HTTR 原子炉施設  
設置許可基準規則への適合性について  
第 6 条(外部火災)

令和 2 年 6 月 12 日

日本原子力研究開発機構 大洗研究所  
高温ガス炉研究開発センター  
高温工学試験研究炉部

## 第6条：外部からの衝撃による損傷防止（外部火災）

図1 現地対策本部及び現場指揮所（HTTR）の位置関係

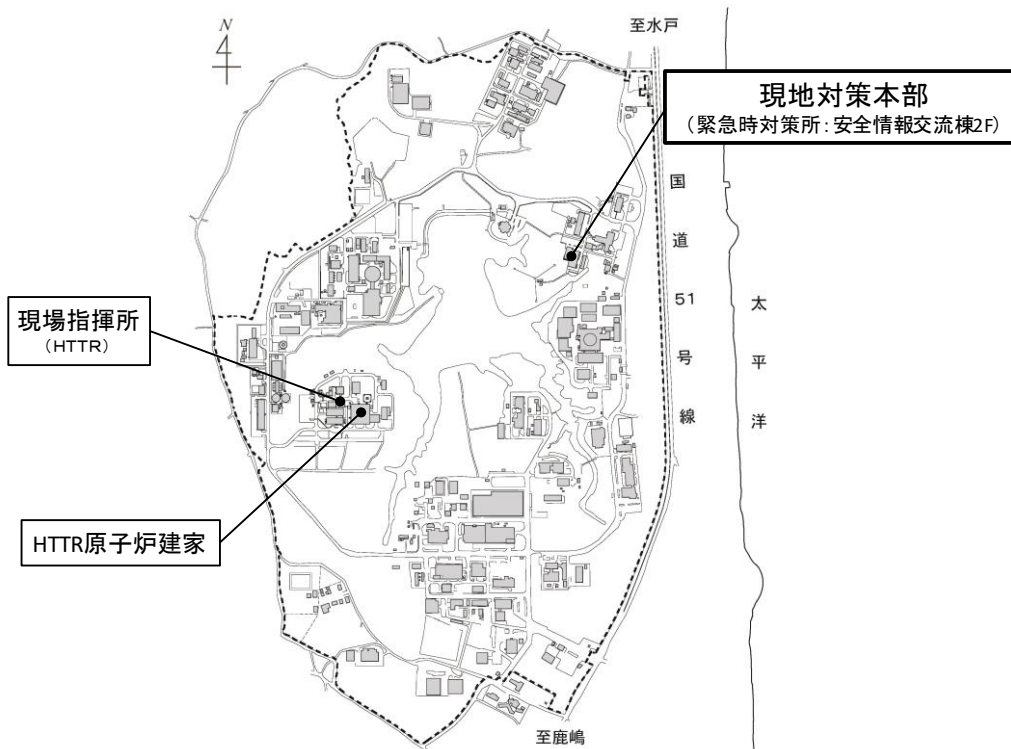
## 審査会合におけるコメント

大洗研究開発センターで外部火災が発生した場合、安全情報交流棟に現地対策本部が設置される（図1参照）。安全情報交流棟は、鉄筋コンクリート造（外壁厚さ180mm、屋根厚さ150mm）不燃材料で構築されている。また、建家周辺には消火栓が設置されており、外部火災が発生した際には、保安管理部の消火班が自衛消防隊と連携して消火活動を行い、延焼防止を図る。万一、現地対策本部が使用できない場合は、防火帯の中にあるHTTRの現場指揮所を含め大洗研究開発センターに分散する複数の現場指揮所へ本部機能を移転することができる。

以上のことから、想定される外部火災時に、現地対策本部と自衛消防隊の指揮命令系統は維持可能であり、自衛消防隊の活動に支障をきたすことはない。

参考図 1 燃焼生成物の大気中濃度評価

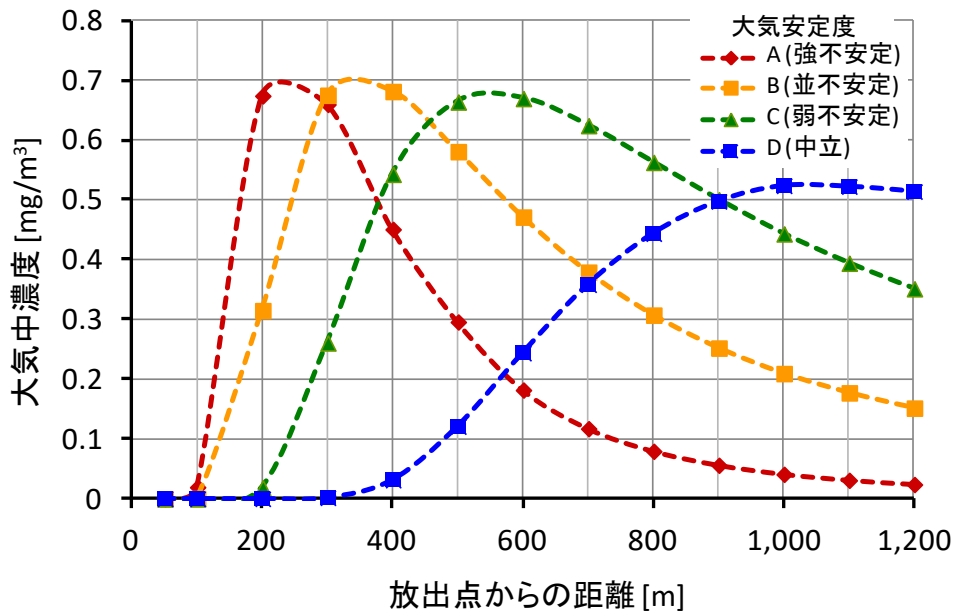
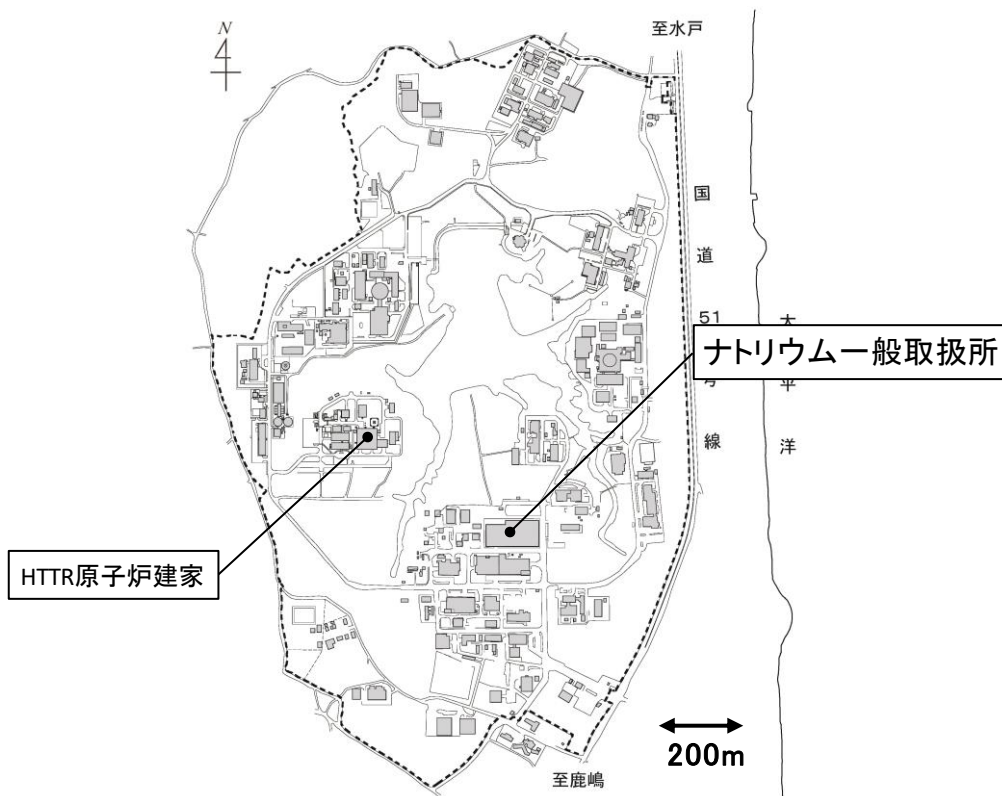
ナトリウム火災時に燃焼生成物が拡散したときの、大気中濃度評価の詳細について説明すること。

プルームモデルによる評価の結果を参考図 1 に示す。

ナトリウム火災により燃焼生成物が放出された場合、大気が不安定であるほど、放出点の近くに燃焼生成物の大気中濃度が最大となる地点が表れる。ここで、大気安定度が B(並不安定)の時は 350~400m 離れた場所で濃度が約  $0.7\text{mg}/\text{m}^3$  となり、大気安定度 C(弱不安定)の時は 500~600m 離れた場所で濃度が約  $0.7\text{mg}/\text{m}^3$  となる。
